ETAPA PROPOSTA TÉCNICA | C1: VIAS SEGURAS

Município: Monte Mor

NOME DA ÁREA DE INTERVENÇÃO: AV. JÂNIO QUADROS

Código PRaVida: PRaVida-CAM-6737-CORRS01-ATE-PB

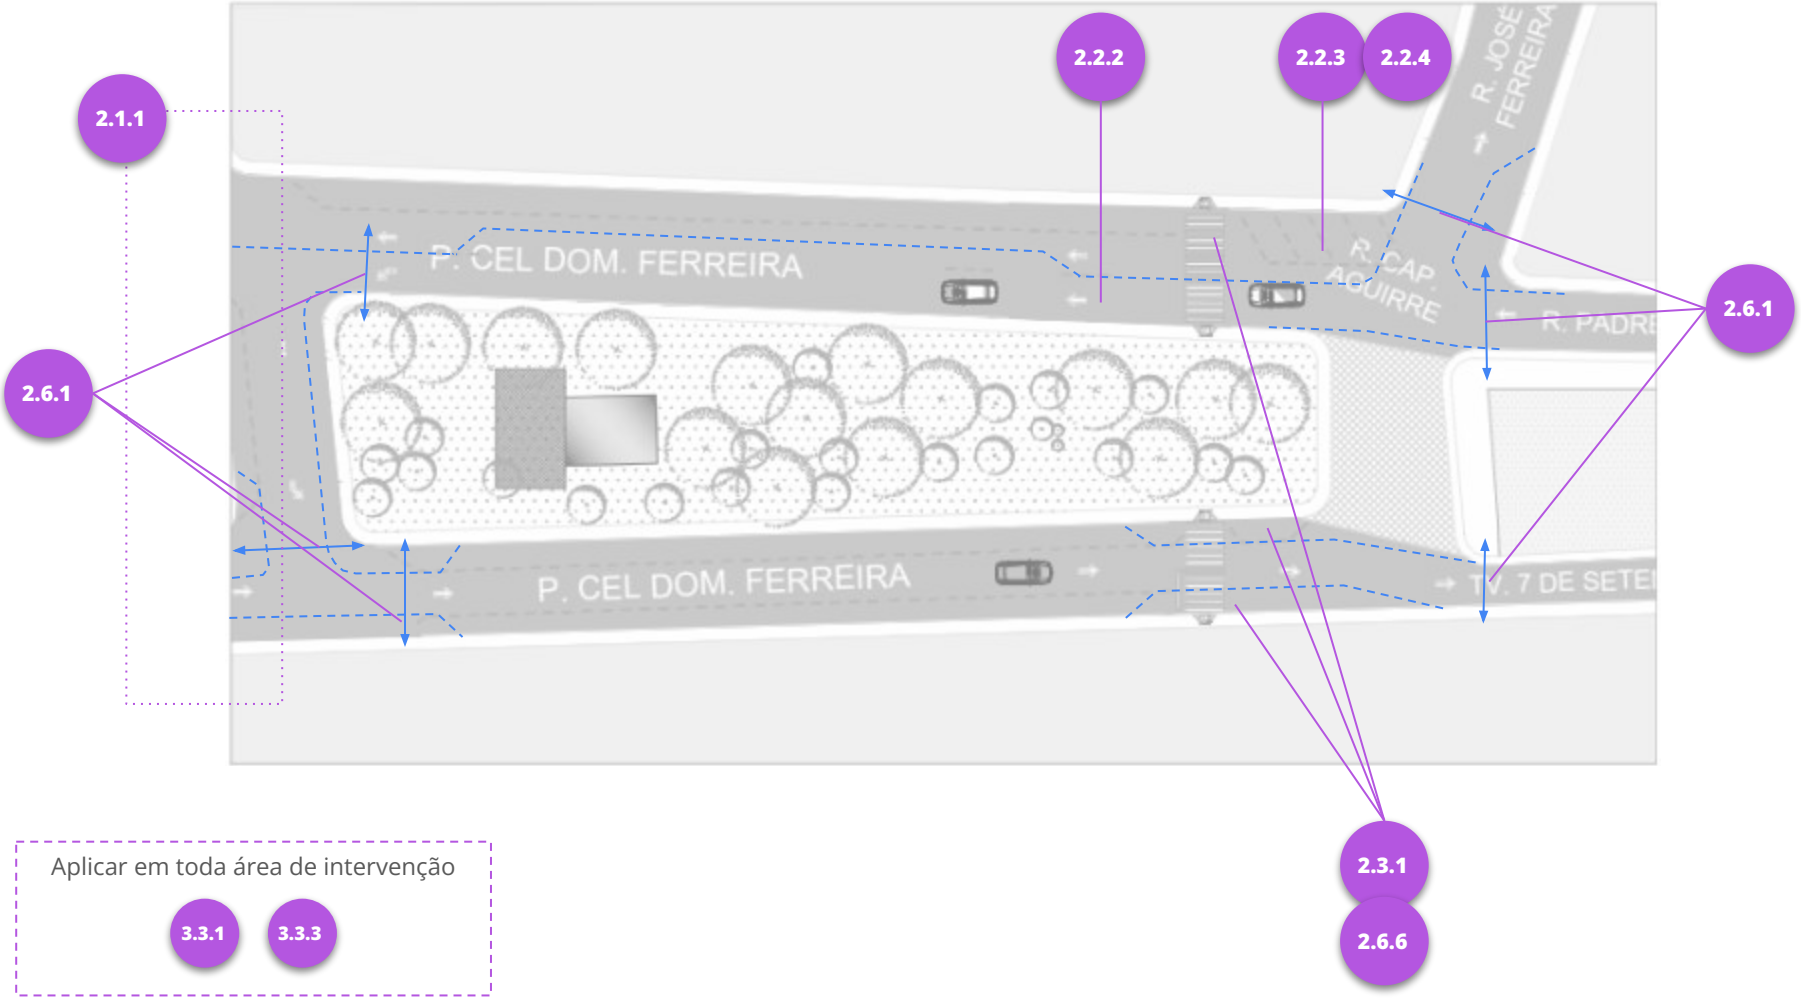
ID	Item observado	Recomendação
3.3.1	As travessias não estão espaçadas em intervalos de até 100 m.	Recomenda-se adequar o espaçamento das travessias da Av Janio Quadros e outras vias do corredor da intervenção em até 80 m para garantir acessibilidade e segurança aos pedestres (ver páginas 65, 76 - Passo 03, 133 do Guia de Intervenções de Vias Seguras).
3.3.3	Não há ferramentas de moderação de tráfego suficientes nos espaçamentos recomendados.	Recomenda-se implantar medidas a cada 75 m para induzir a redução da velocidade praticada (ver páginas 26 e 29 do Guia de Intervenções de Vias Seguras).

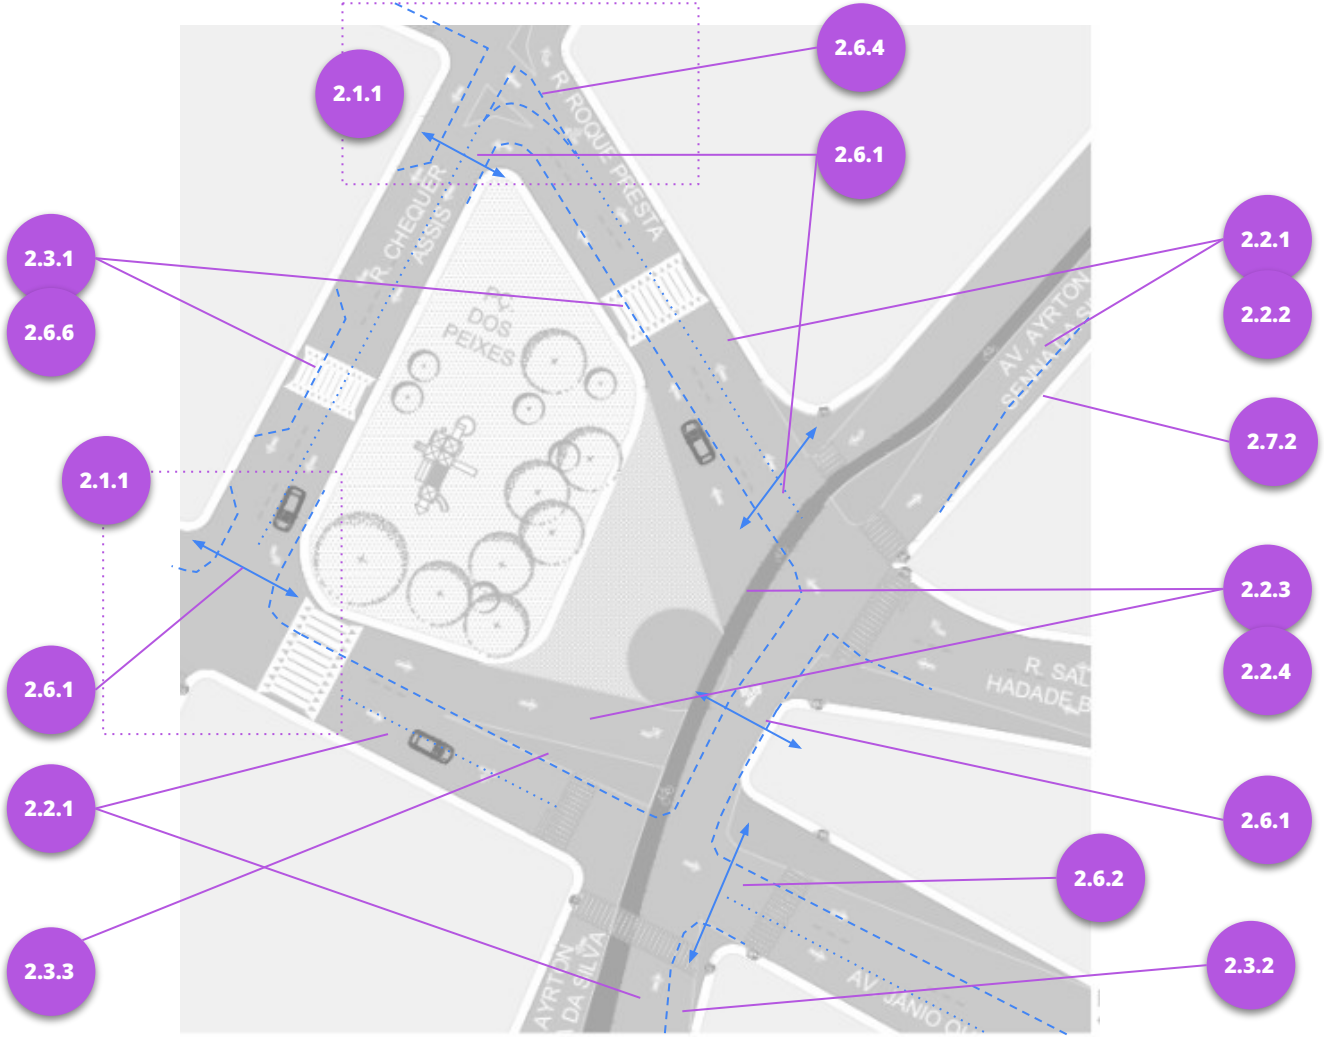
2.1	**Escopo e coerência da intervenção**	
ID	**Item observado**	**Recomendação**
2.1.1	A intervenção não cobre toda a área de influência, deixando trechos críticos sem tratamento.	Recomenda-se ampliar sua extensão nos locais indicados para garantir continuidade e efetividade (ver página 56 - Passo 01 do Guia de Intervenções de Vias Seguras).

2.2	**Larguras, alinhamentos e redistribuição do espaço viário**	
ID	**Item observado**	**Recomendação**
2.2.1	As larguras das faixas não atendem aos parâmetros recomendados.	Recomenda-se ajustar suas dimensões para 2,7 m a 3,0 m para uso misto ou 3,2 m a 3,5 m para ônibus (ver página 121 do Guia de Intervenções de Vias Seguras).

2.2.2	As faixas de trânsito não estão equilibradas, havendo desalinhamento entre o número de faixas de chegada e de saída nos cruzamentos.	Recomenda-se reduzir para o menor número necessário de faixas, evitando desproporcionalidade entre o número de faixas que chegam e saem dos cruzamentos (ver página 121 do Guia de Intervenções de Vias Seguras).

2.3	Extensões de meio-fio e urbanismo tático	
ID	**Item observado**	**Recomendação**
2.3.1	Não existem extensões de meio-fio no encontro das faixas de estacionamento e travessias de pedestres, de modo a garantir intervisibilidade entre pedestres e motoristas.	Recomenda-se incluir extensões de meio-fio em todas as travessias de pedestres localizadas em vias que possuem faixas de estacionamento. (ver página 123 e 131 do Guia de Intervenções de Vias Seguras).

2.6	**Travessias de pedestres, visibilidade e refúgio**	
ID	**Item observado**	**Recomendação**
2.6.1	Não há travessias de pedestres em todas as aproximações.	Recomenda-se implantar travessias em todas as aproximações para garantir conectividade e segurança (ver páginas 42, 57 - Passo 05 e 133 do Guia de Intervenções de Vias Seguras).

2.6.4	As travessias de mais de 3 faixas de trânsito, longas (com mais de 10m), em mais de uma etapa, ou em vias arteriais ou coletoras com tráfego intenso não possuem ilhas de refúgio.	Recomenda-se implantar ilhas de refúgio para reduzir a exposição e aumentar a segurança dos pedestres (ver páginas 57 - Passo 05 e 126 do Guia de Intervenções de Vias Seguras).

2.6.6	O projeto não encurta as travessias e/ou evita travessias em condições de baixa visibilidade.	Recomenda-se ajustar o desenho para reduzir a exposição dos pedestres e melhorar a visibilidade (ver páginas 54, 55, 122, 123 e 130 do Guia de Intervenções de Vias Seguras).

2.7.2	As chicanas não apresentam desvio lateral suficiente para forçar a desaceleração e a mudança de trajetória.	Recomenda-se ajustar o desenho da chicana para induzir redução de velocidade e maior controle veicular (ver páginas 54, 55 e 125 do Guia de Intervenções de Vias Seguras).

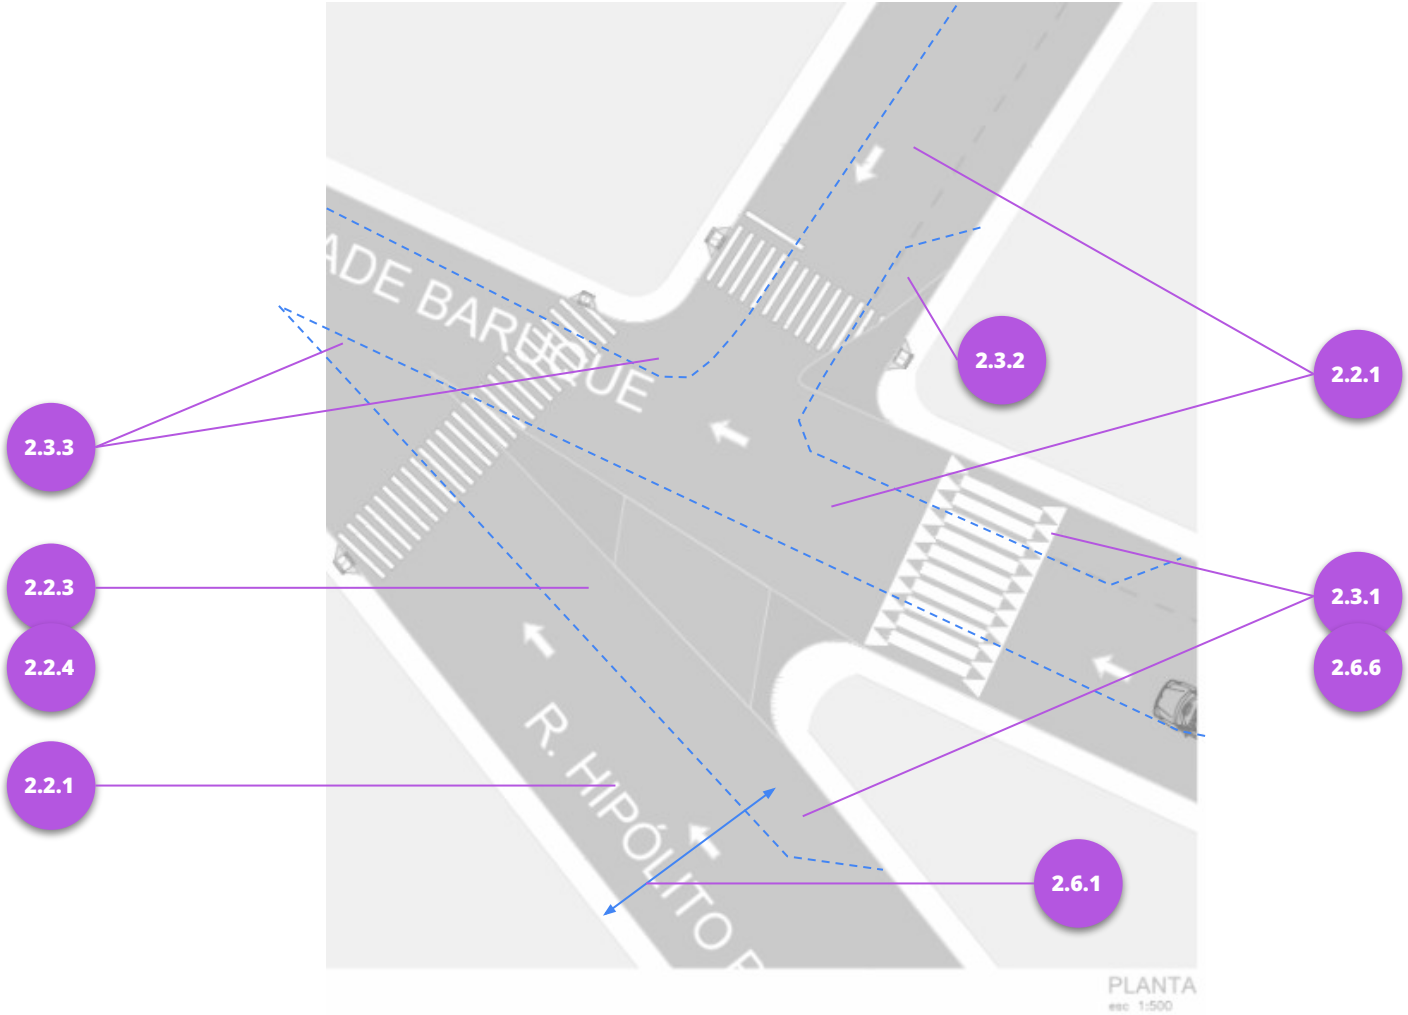
2.2.3	A proposta não reduz áreas residuais nem superfícies amplas de pavimento que favorecem altas velocidades e travessias longas.	Recomenda-se qualificar o desenho viário para reduzir velocidades e distâncias de travessia (ver páginas 54, 55, 68 a 71, 88, 89 e 123 do Guia de Intervenções de Vias Seguras).

2.2.4	A intervenção não converte o excesso de asfalto em áreas para pedestres e/ou ciclistas.	Recomenda-se redistribuir o espaço viário priorizando os modos ativos (ver página 123 do Guia de Intervenções de Vias Seguras).

2.3.2	As extensões de meio-fio não são suficientes para coibir o estacionamento nos 5 m a partir da faixa de travessia.	Recomenda-se ampliar as extensões de meio-fio para garantir visibilidade e segurança nas travessias. (ver página 123 e 131 do Guia de Intervenções de Vias Seguras).

2.3.3	A proposta não prevê proteções físicas junto à nova linha de bordo nas extensões de meio-fio em urbanismo tático.	Recomenda-se incluir balizadores, vasos, floreiras, tachas ou tachões para evitar a invasão por veículos (ver páginas 104 e 105 do Guia de Intervenções de Vias Seguras).

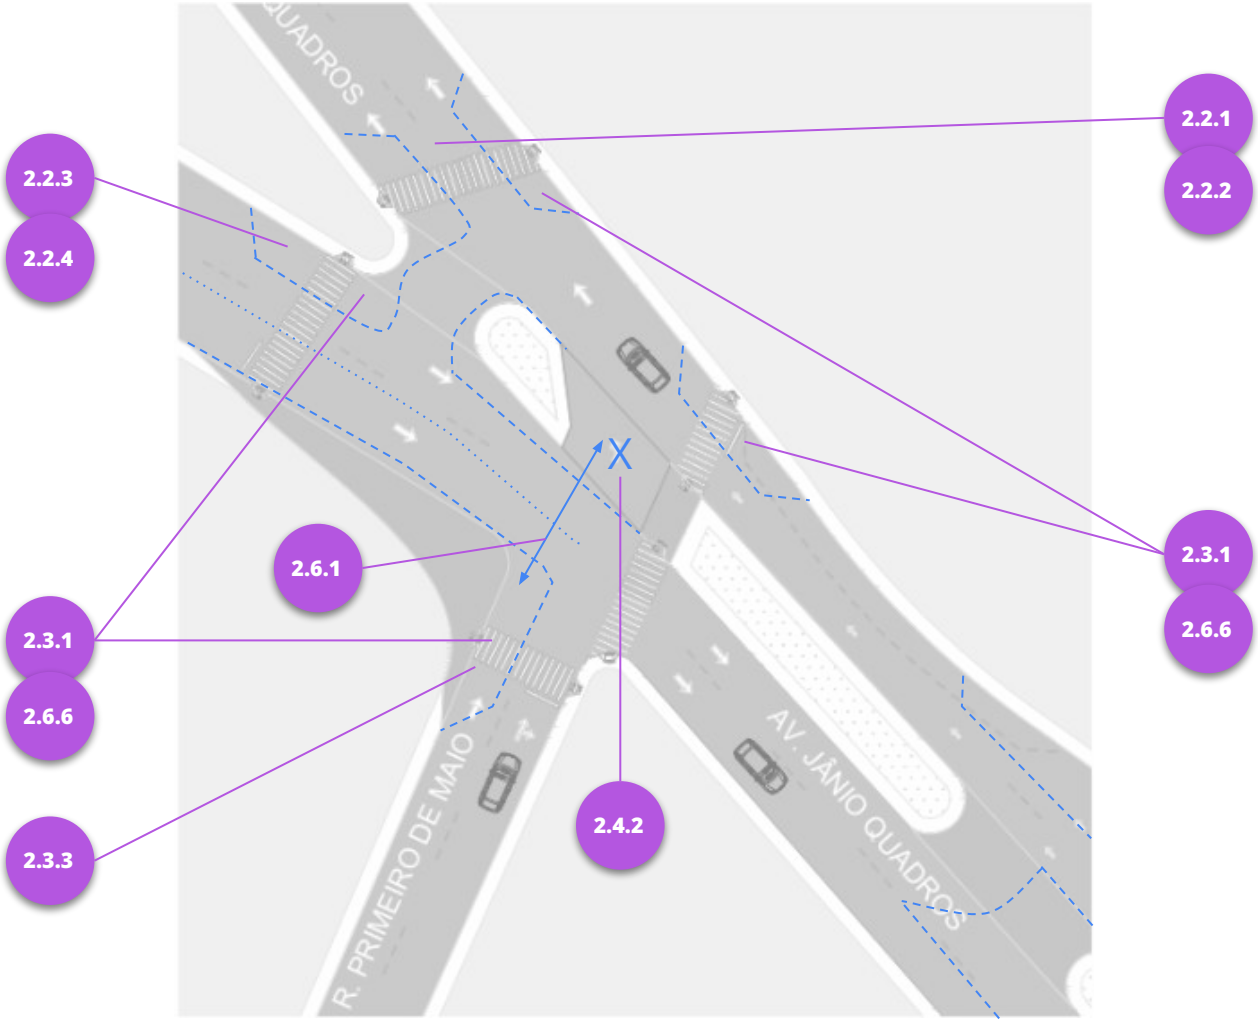
2.4	**Raios de giro, conversões e redução de velocidade em interseções**	
ID	**Item observado**	**Recomendação**
2.4.2	A intervenção não simplifica os movimentos veiculares nos cruzamentos.	Recomenda-se não abrir novos acessos que irão complexificar os movimentos. Os locais indicados devem manter-se fechados para reduzir conflitos e aumentar a segurança (ver páginas 54, 55, 122, 123 e 130 do Guia de Intervenções de Vias Seguras).

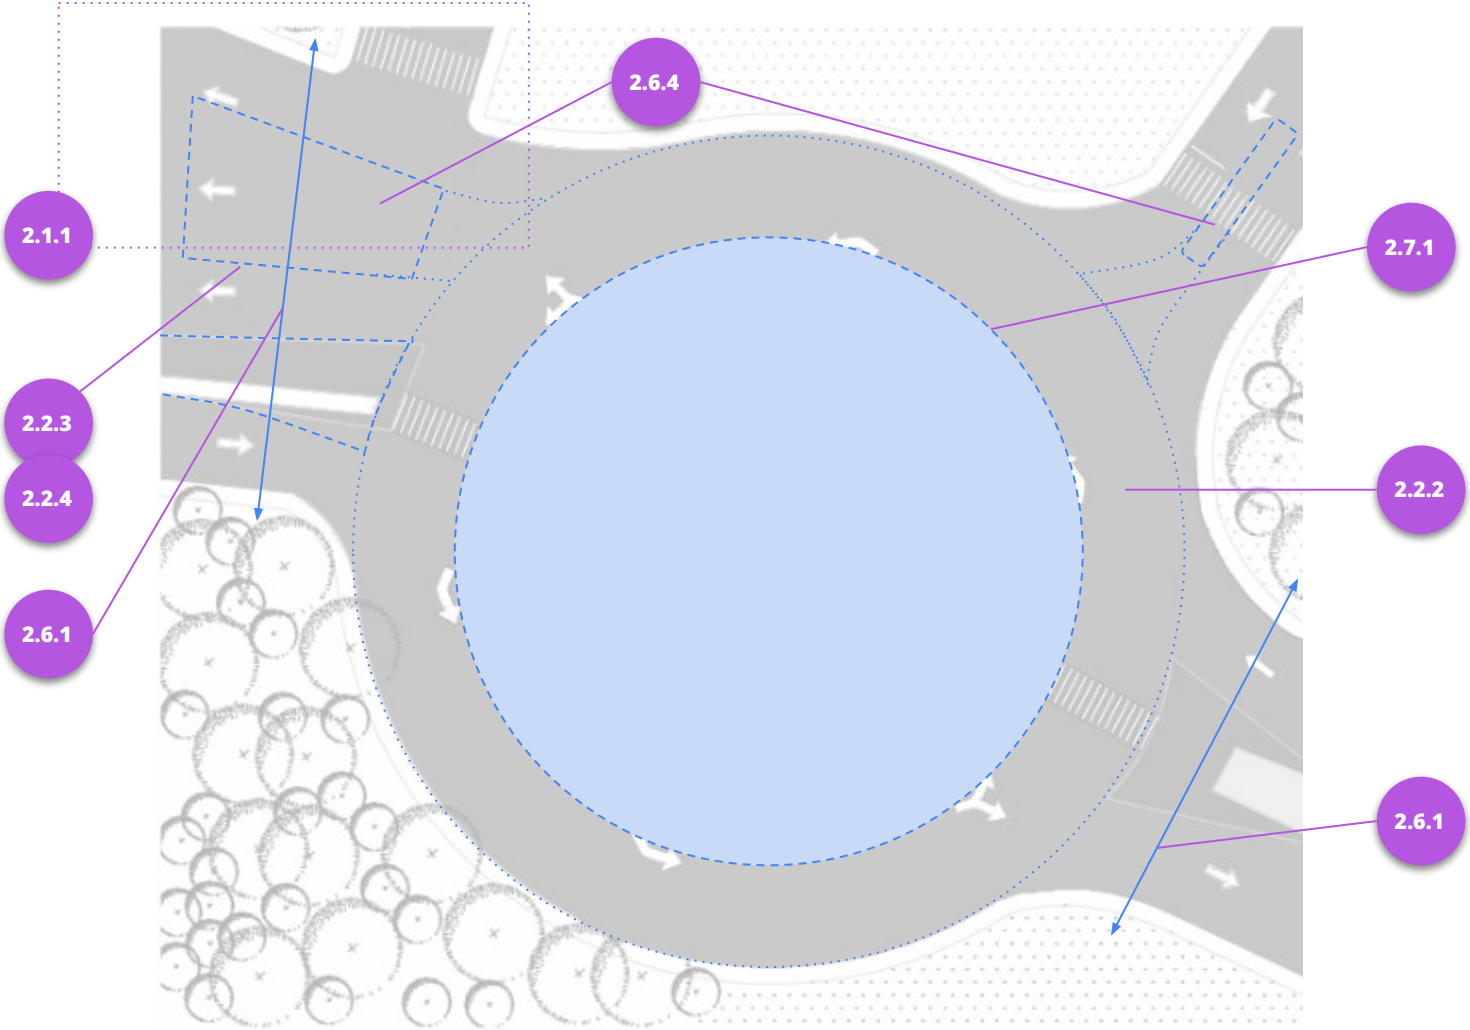
2.7	**Ferramentas específicas**	
ID	**Item observado**	**Recomendação**
2.7.1	A minirrotatória proposta não garante o acesso de apenas um veículo por vez e/ou induz a desaceleração e mudança de trajetória.	Recomenda-se revisar o desenho da minirrotatória para permitir o acesso de apenas um veículo por vez, com dimensão suficiente para forçar os motoristas a desacelerar e mudar seu curso, sem prejudicar o percurso de pedestres e ciclistas. (ver páginas 54, 55 e 130 do Guia de Intervenções de Vias Seguras).
